Radny RM Elku  
Robert Klimowicz  
Zapytanie nr 7 z odprawy  
publicznej z 29.09.2022 r.  
z V/54  
PRZEWODNICZĄCY  
RADY MIASTA ELKU  
Włodzimierz Szelązek

W związku z zapytaniem z dnia 28 września 2022 r. ws. paneli solarnych usytuowanych przy Parku Wodnym, przedkładam odpowiedź Dyrektora Miejskiego Ośrodka Sportu i Rekreacji w Elku w przedmiotowej sprawie (wraz z protokołem przeglądu technicznego ww. urządzeń). Pragnę również zapewnić o tym, iż samorząd dokłada wszelkich starań, by każdą inwestycję miejską realizować z odpowiedzialnością w oparciu o istniejące przepisy prawa.

## Protokół techniczny z przeglądu instalacji kolektorów słonecznych

Obiekt: Park Wodny w Ełku ul. Marsz. J. Piłsudskiego 29, 19-300 Ełk

5

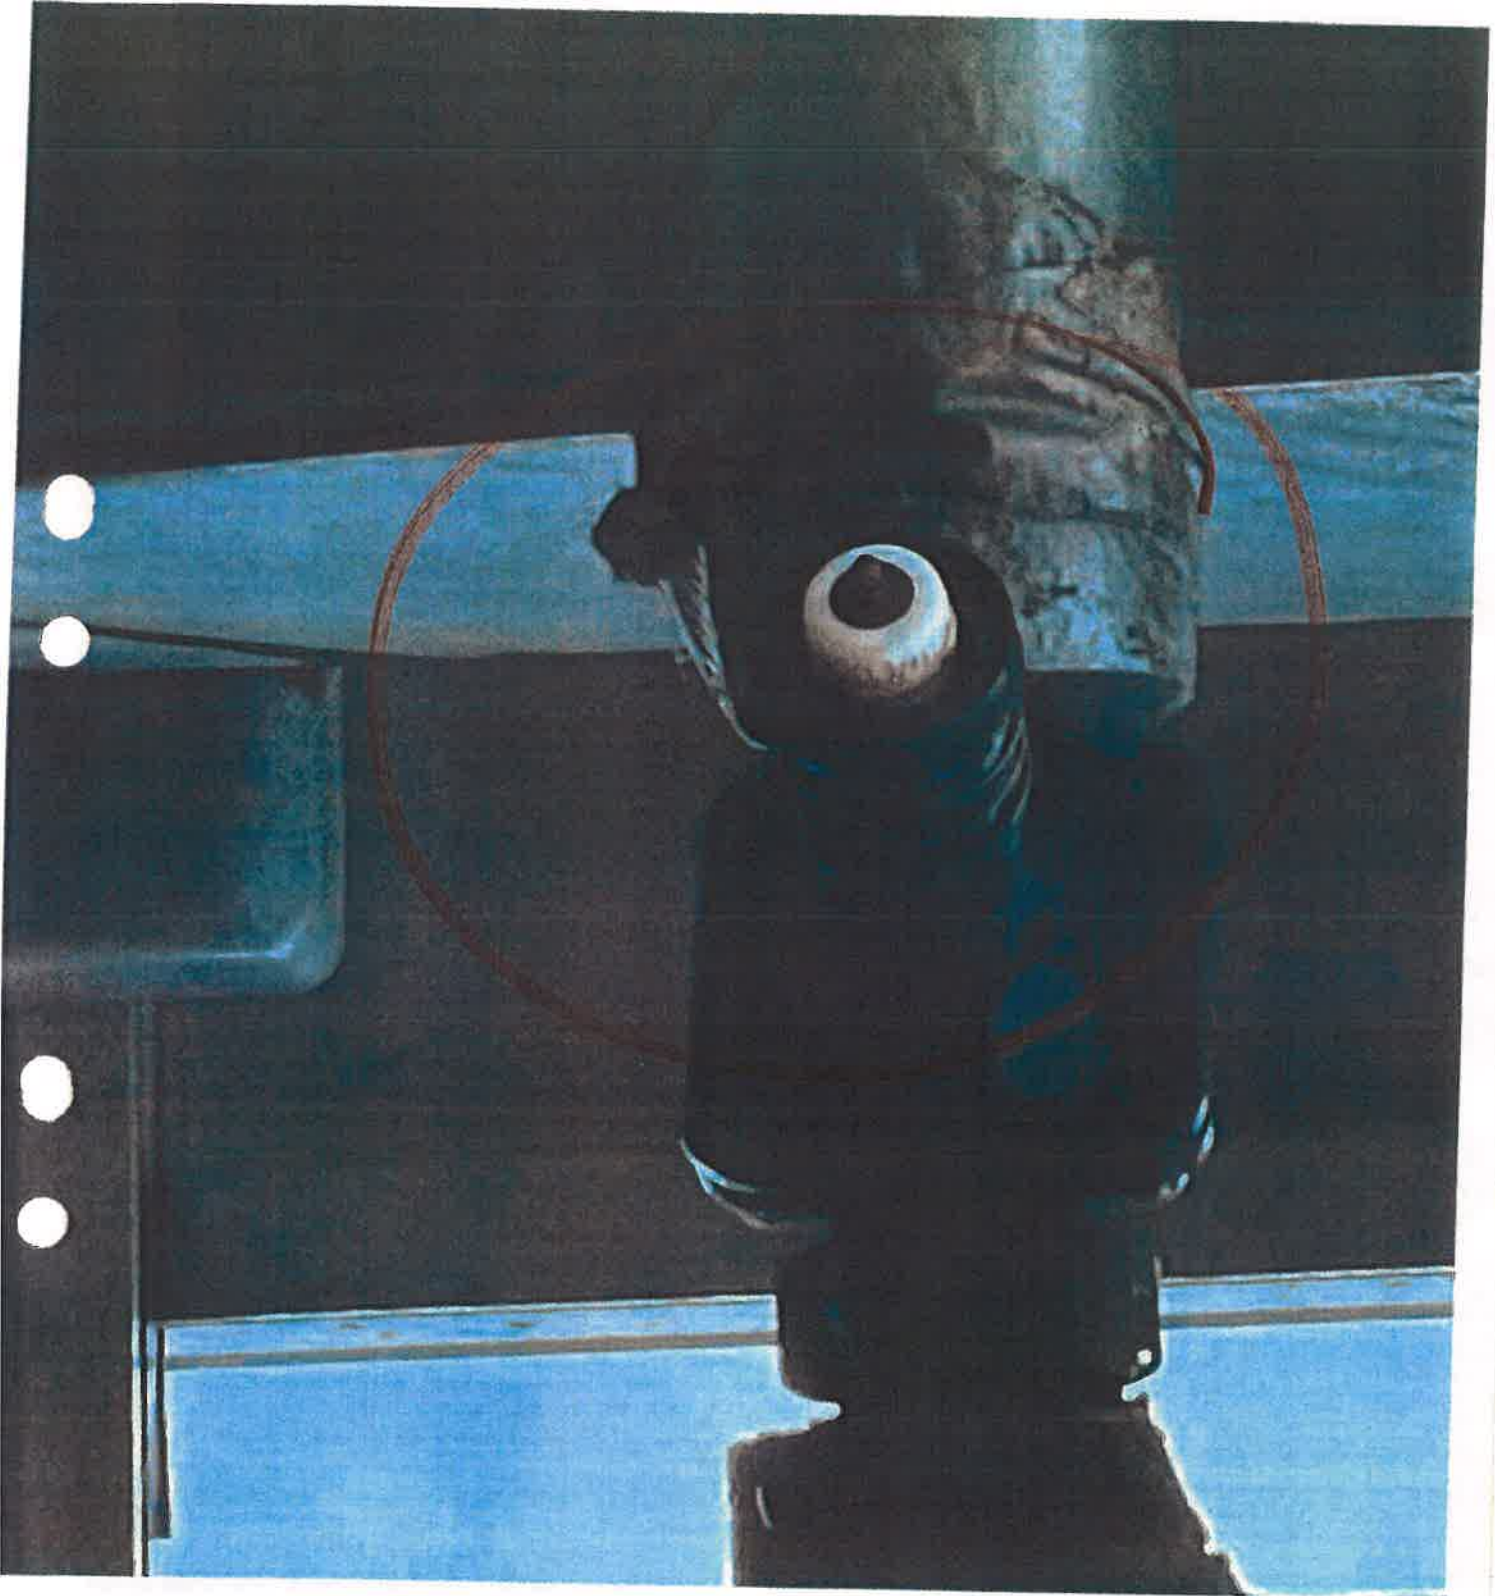
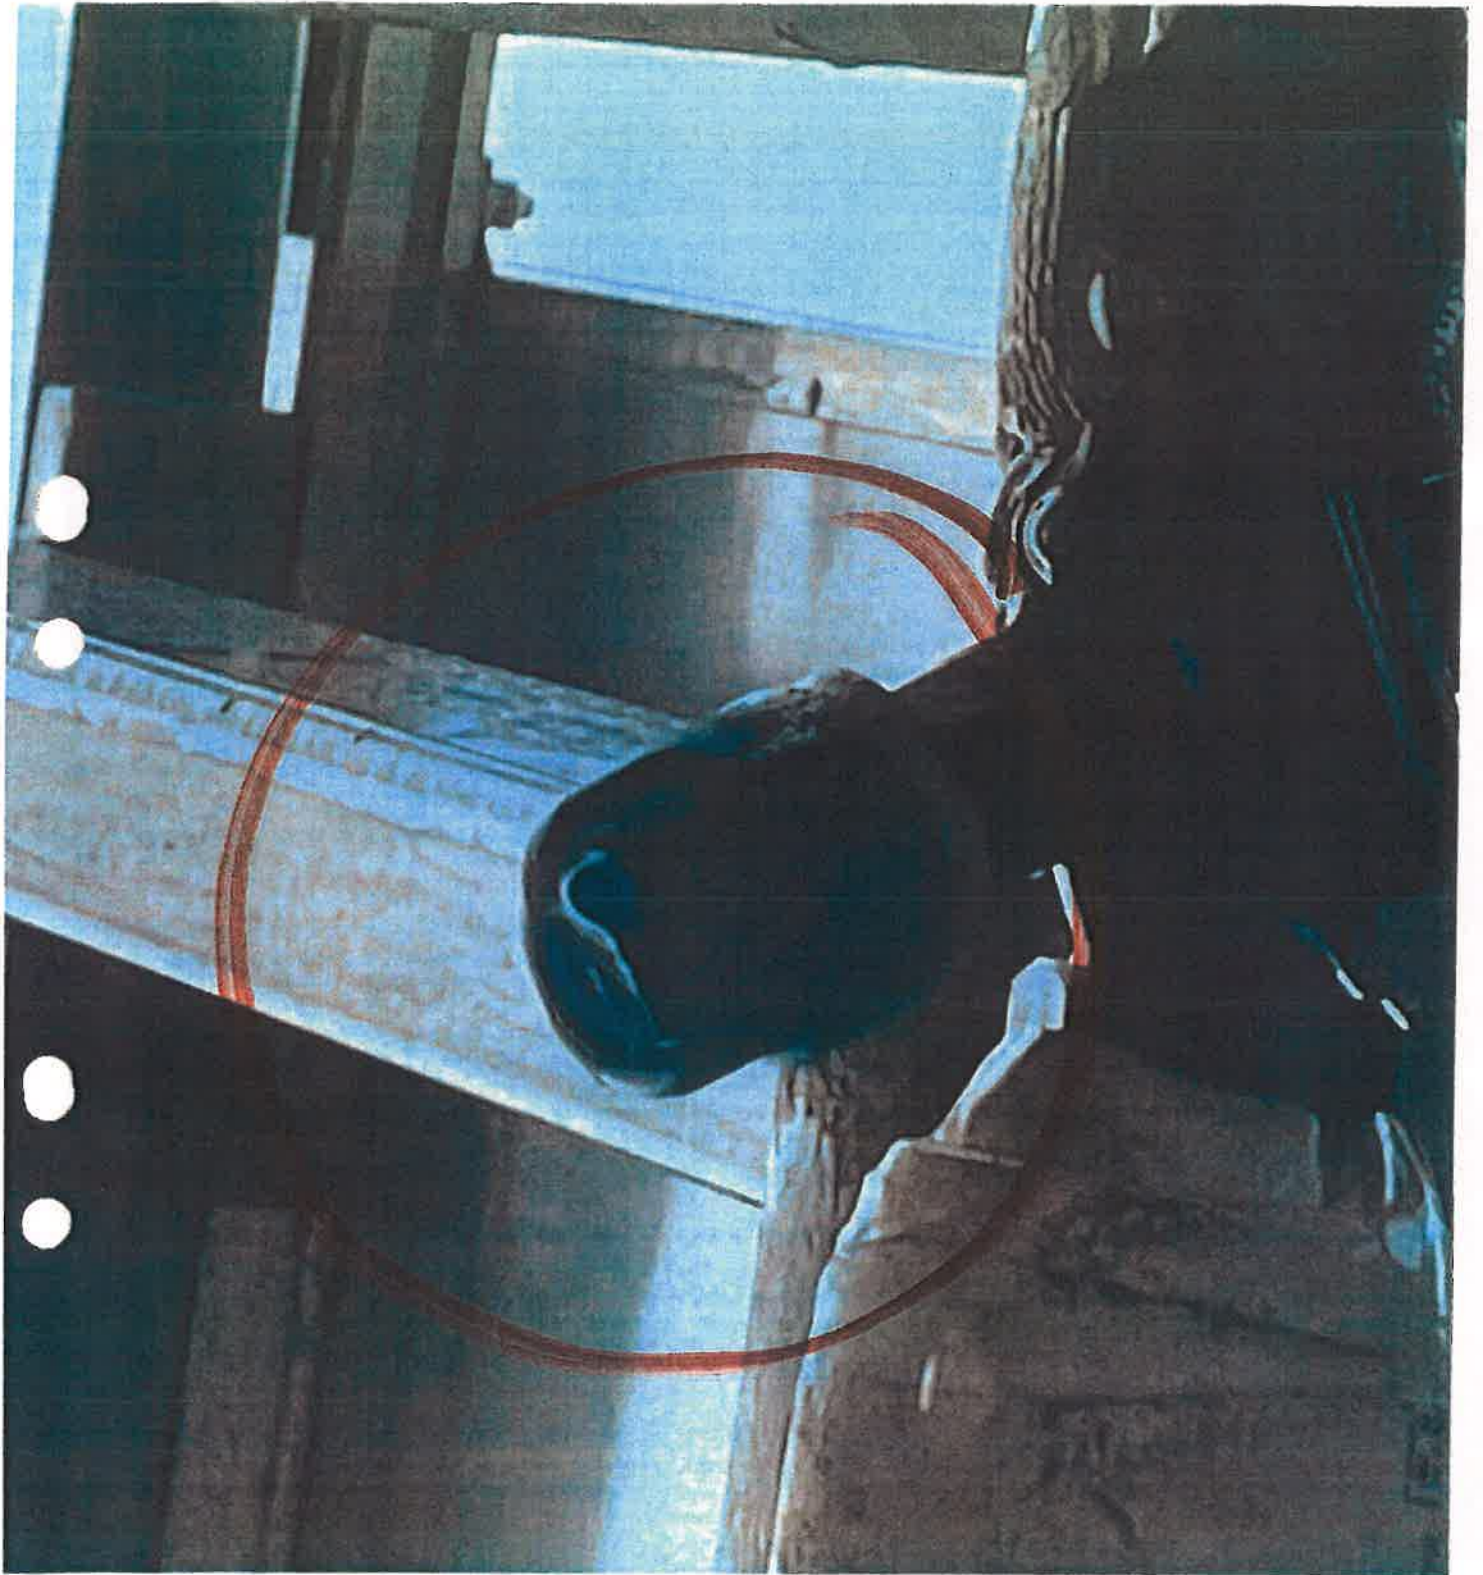
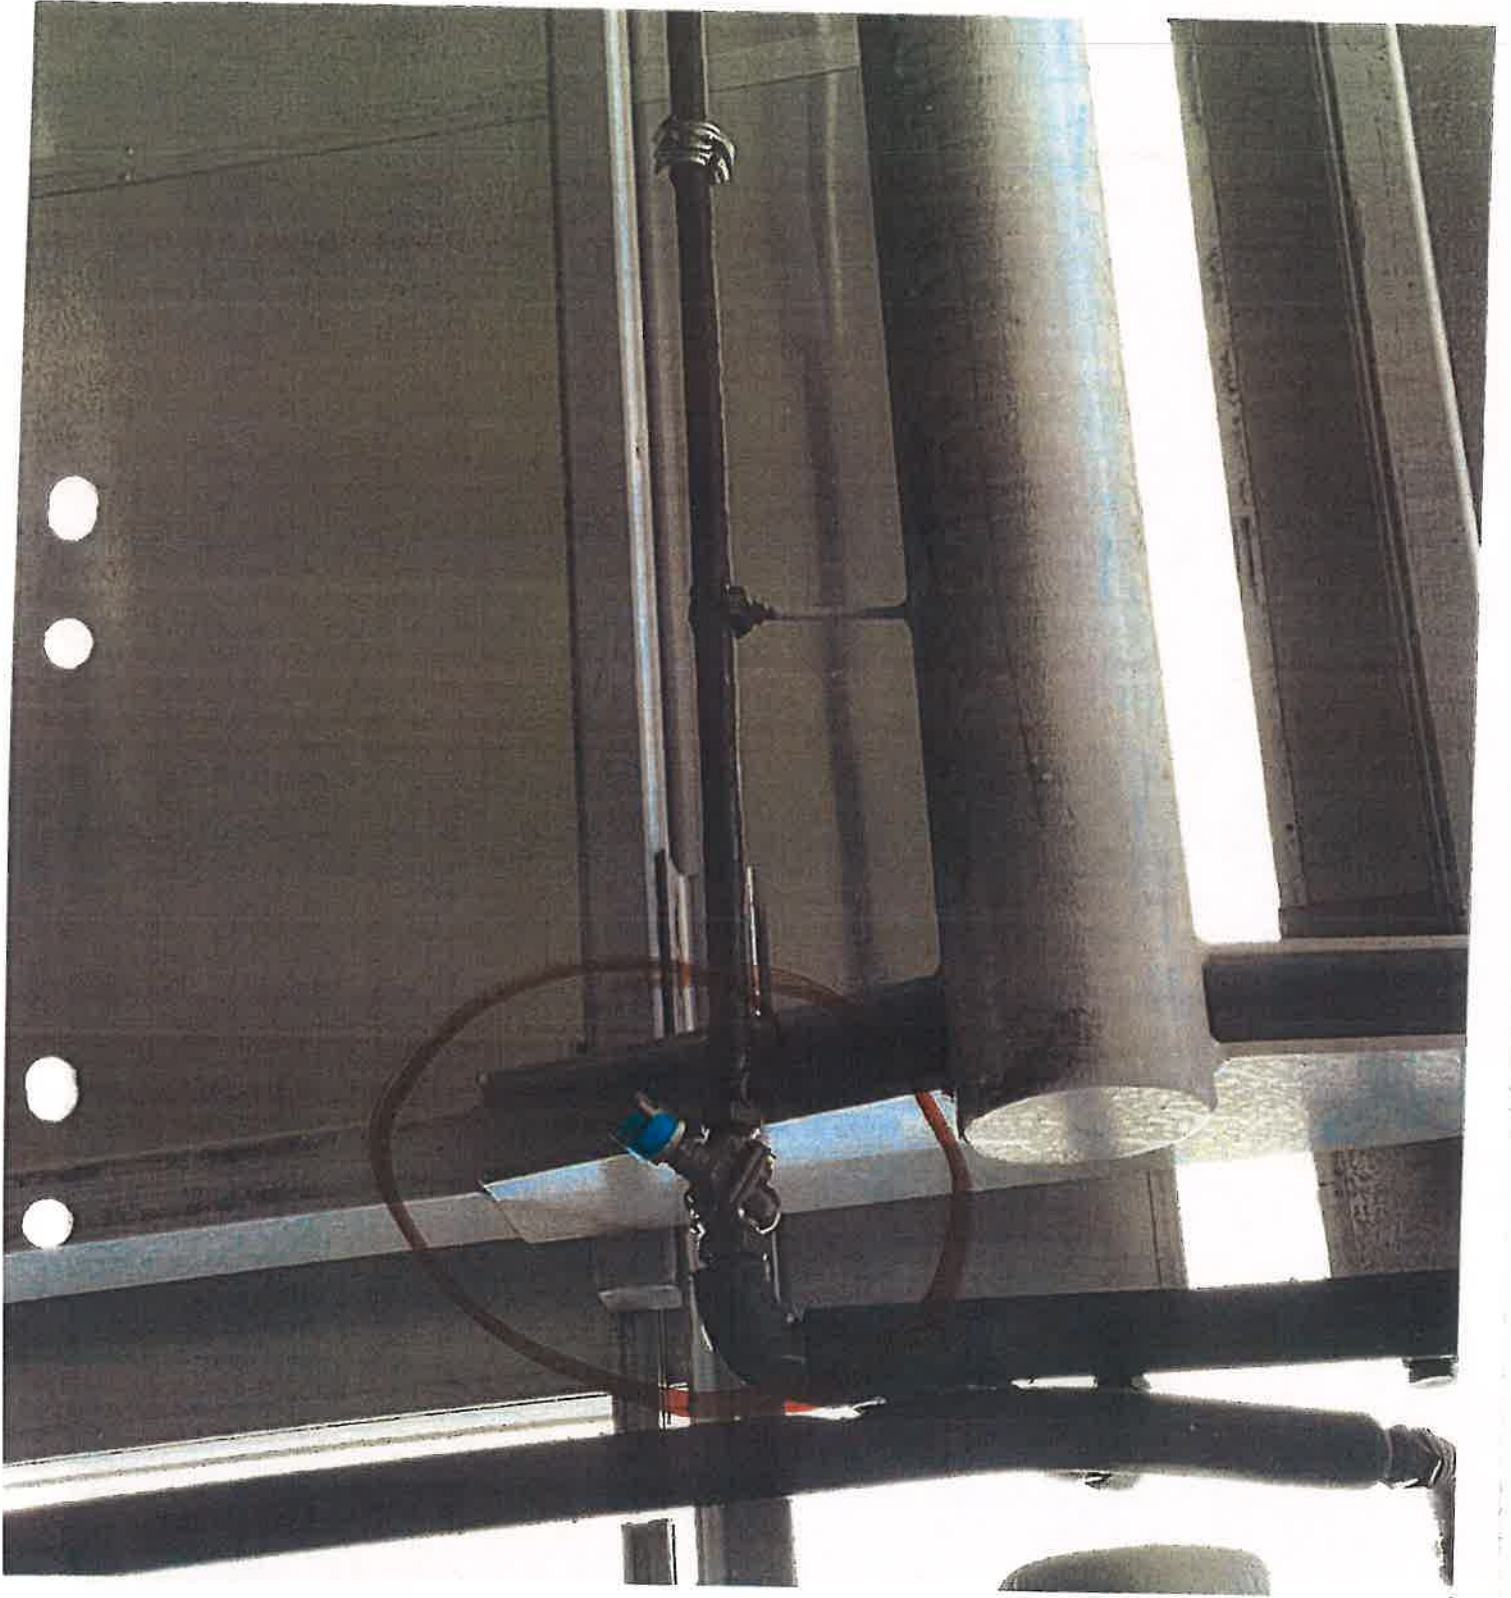
- wszystkie regulatory przepływu są uszkodzone i należy je wymienić
- wszystkie separatory powietrza (odpowietzniki) są uszkodzone i należy je wymienić

W/w uwagi widać na zdjęciach 3/1,3/2,3/3,3/4,3/5,3/6,3/7,3/8,3/9,3/10
